Canton de Berne

Plan d'Aménagement Local (*PAL*)

Rapport de Conformité (*RCo*) / Rapport relatif à la procédure d'Information et de Participation de la Population (*RIPP*) au regard des art. 47 al.1 OAT et 118 OC

RCo PARTIE 2 / 3 – ANNEXES RIPP

bf 418 : parcelle 'route' / bf 419 : VA

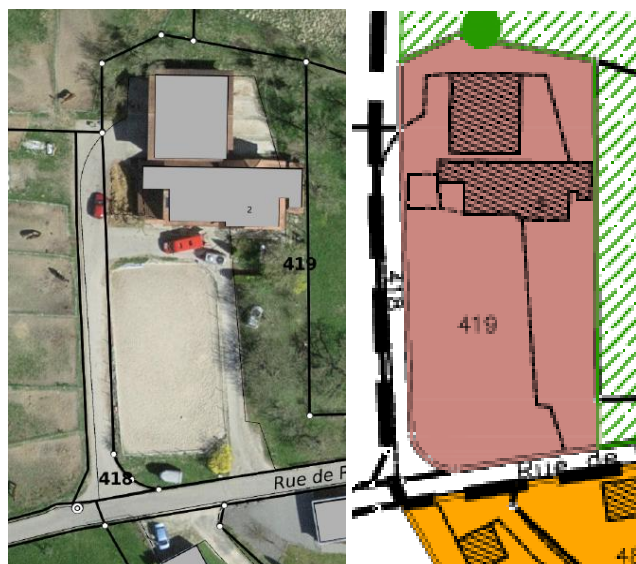
L'OACOT fait état du bf 418 mais il s'agit d'une parcelle 'route' !

- PAL actuel : en considérant l'accès à la ferme par le bf 418 et en ménageant une dist. de 10 m par rapport à la façade S de la ferme, 840 m² sont 'disponibles'.
- PAL 2020 : Dans le cadre de la modification du PAL cette surf. est déclassée (1001 m²) en ZSL au regard des usages constatés pour les besoins de l'exploitation, elle n'est donc plus appréciée en ZNC.

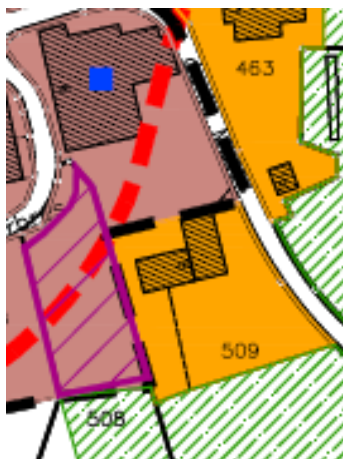
A noter que cette partie du bf 497, comme d'ailleurs les quelques 150 m² environ du bf voisin n° 487 (à l'W) affectés à la ZàB, seront dézonés dans le cadre du PAL 2020 :

- PAL actuel : ZNC de 1'708 m² (*bf 497*) + 150 m² (*bf 487*) ;
- PAL 2020 : cette surface est dézonée et n'est de fait plus appréciée en ZNC.

bf 508 : VA / bf 509 : H 2

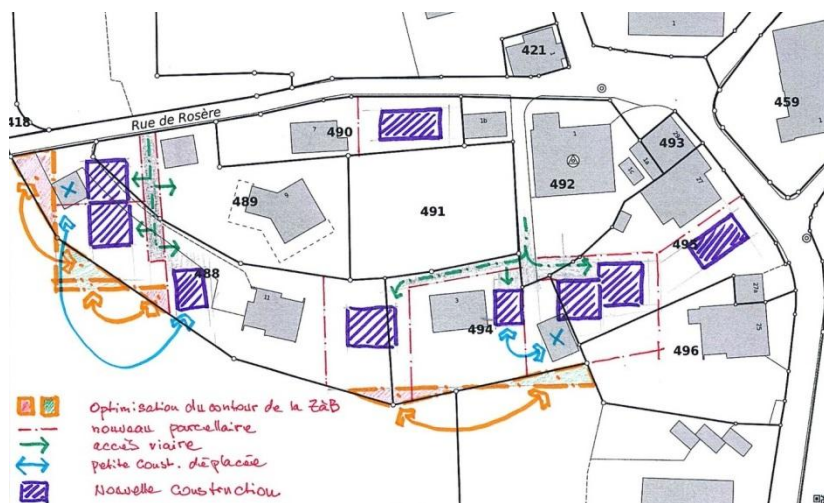
Le bf 509 est successivement affecté à la zone VA (*au N*), H 2 (*au centre*) et à la zone agricole (*au S*). Les 881 m² env. affectés à la zone H 2 sont pourvus de 4 garages accolés et d'un hangar contigu à ceux-ci. Un peu plus de 19 mètres séparent le pied S de ces constructions de la limite d'affectation S. Avec une GDL + une PDL (8 + 4 m) vis-à-vis de ces constructions et une GDL (8 m) en limite S d'affectation, cette partie de parcelle n'est en soit pas constructible, les distances aux limites étant supérieures à l'emprise 'potentielle' :

- PAL actuel + PAL 2020 : le bf 509 ne recèle pas de ZNC.

bf 462 : VA / bf 429 : VA

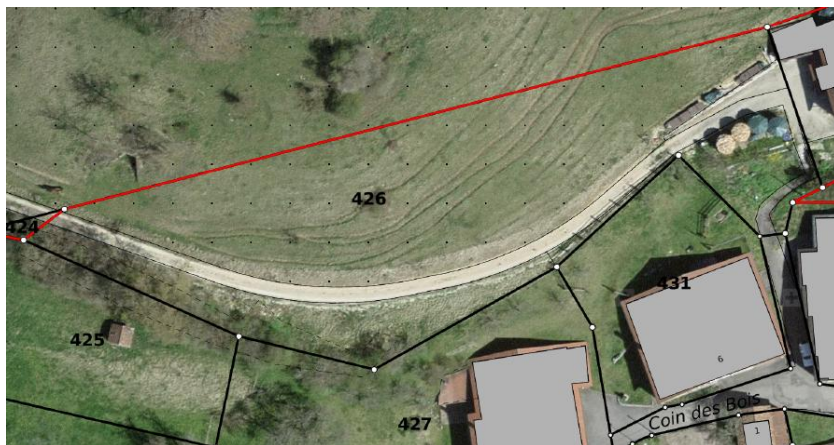
Deux bf qui, en effet sont en mesure d'accueillir, en principe, une nouvelle construction principale :

- bf 462 : emprise potentielle d'env. 830 m² :
 - ▶ PAL actuel + PAL 2020 : appréciation en ZNC.
- bf 429 : en faisant abstraction des deux PCA en place, le bf 429 reste contraint par une topographie prononcée et surtout une géométrie singulière qu'il y aurait lieu de revoir et de simplifier pour en assurer un usage le plus approprié possible (*mais les optimisation de la zone à bâtir ne font malheureusement pas partie du panel d'action de l'OACOT !*), par-là, des mesures complémentaires sont à prendre dans le cadre de la PolUrbln à mettre en œuvre aussi, en l'état :
 - ▶ PAL actuel + PAL 2020 : ce bf pourrait être qualifié d'une appréciation en ZNC.

bf 501 : M 2

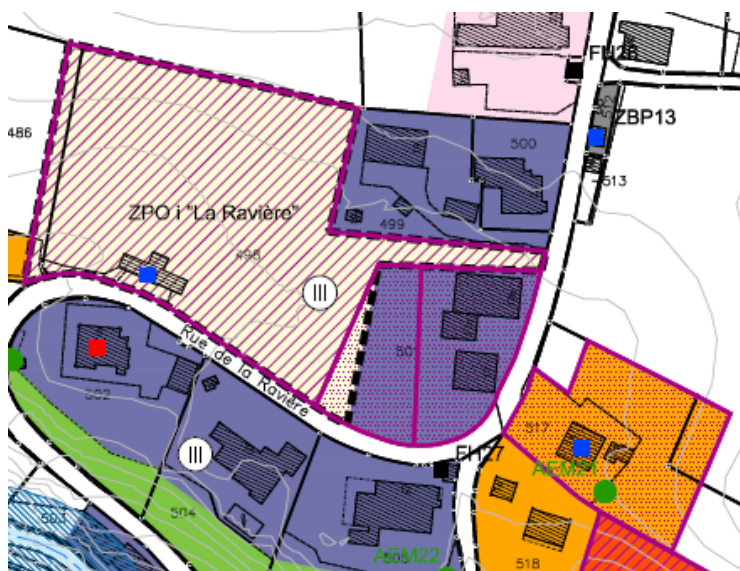
Dans le cadre de la modification du PAL, une partie du bf (env. 430 m²) est réunie à la ZPO formée par le bf 498. La ZPO est évidemment appréciée en tant que ZNC, tout comme d'ailleurs (*surface insuffisamment densifiée*) le solde du bf 501, ce n'est donc pas une 'nouvelle' ZNC (cf. plan 4044-053) :

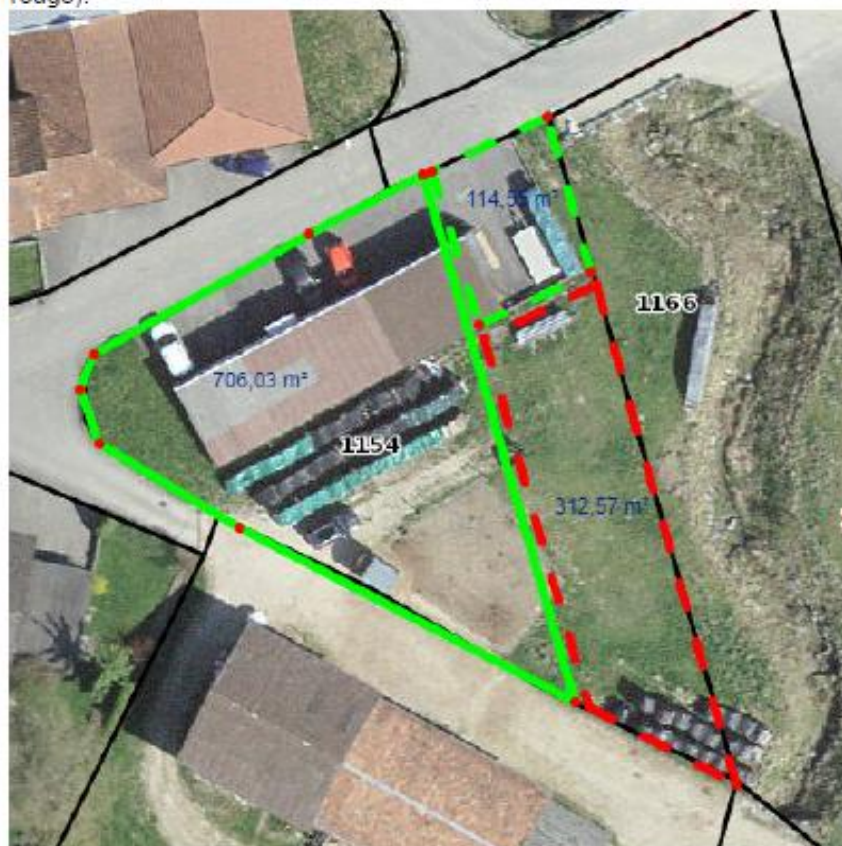
- Il convient d'évaluer la faisabilité que la surface délimitée peut recevoir les projets souhaités. Dans ces conditions, un plan exact de la spatialisation des besoins cohérents doit être fourni. Ce plan doit mettre en évidence les surfaces que la commune souhaite maintenir dans la ZSL afin de répondre à ces besoins effectifs pour les quinze prochaines années. En effet, il n'est pas suffisant d'affirmer qu'on procède au dézonage de 1 hectare tout en établissant une liste de souhaits relativement vague dont on ne peut pas confirmer la faisabilité d'implantation sur le terrain.

Enfin, nous constatons que la commune souhaite aussi implanter une plateforme de stationnement pour camping-cars. Cette installation n'est pas conforme à la ZSL, les prescriptions ne le prévoyant pas. Vu cette lacune, nous vous suggérons d'adapter les prescriptions pour y permettre l'implantation de cette installation. Concrètement, il faut y faire apparaître les éléments matériels suivants : nombre de places (plafond max.), dimension et conception des installations d'accueil (hauteur, distance, type d'installation, revêtement, etc.), désignation du site d'implantation dans la ZSL (p.ex. sur la surface de stationnement existante à l'Est de la route cantonale ou sur la parcelle 1299, si ailleurs préciser où de façon explicite dans la prescription ou sur le plan).

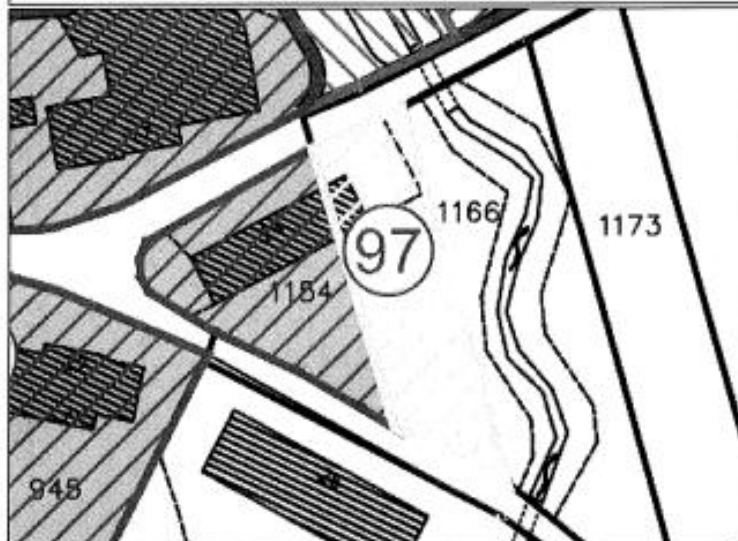
2.2.2 Classements en zone HMC		
Thèmes	Conditions	Résultats de la séance de mise au point
Pastille n° 97	Le nouveau classement en zone mixte M3 n'est pas documenté dans le rapport explicatif. S'agit-il d'un oubli... ? Pour autoriser une telle mise en zone, il convient de démontrer que les exigences suivantes sont remplies (conditions à l'approbation) : - Art. 15 LAT ; - Fiche de mesure A_D1 du Plan directeur cantonal (compensation par un dézonage, densité minimale, desserte en TP, etc.) ; - Eventuellement d'autres intérêts en présence à prendre en compte (ERE, nature et paysage, etc.).	Pris connaissance. Hormis pour la partie asphaltée et construite (bâtiment 24 et sa surface côté Est) qui ne sont pas soumises aux conditions mentionnées, la surface classée en zone H qui est libre de construction et cultivée doit être compensée (env. 400 m²) et répondre aux exigences d'une nouvelle mise en zone (art. 15 LAT, densité minimale, desserte, garantie de la disponibilité

Le rapport explicatif relève pourtant que le dézonage auquel la commune a procédé résultait « d'une exigence du droit supérieur que l'OACOT aurait précédemment relevé mais, le propriétaire ayant formé opposition au PAL sur ce sujet, l'OACOT exige désormais un retour à la situation d'origine (sans compensation !!!) pour lever de fait l'opposition ». Pourquoi affirmer ceci, alors que nous relevions exactement l'inverse dans notre rapport du 3 juillet 2019, soit la possibilité de mettre en zone de la surface construite sans compensation? Nous doutons qu'il s'agisse d'une simple erreur.
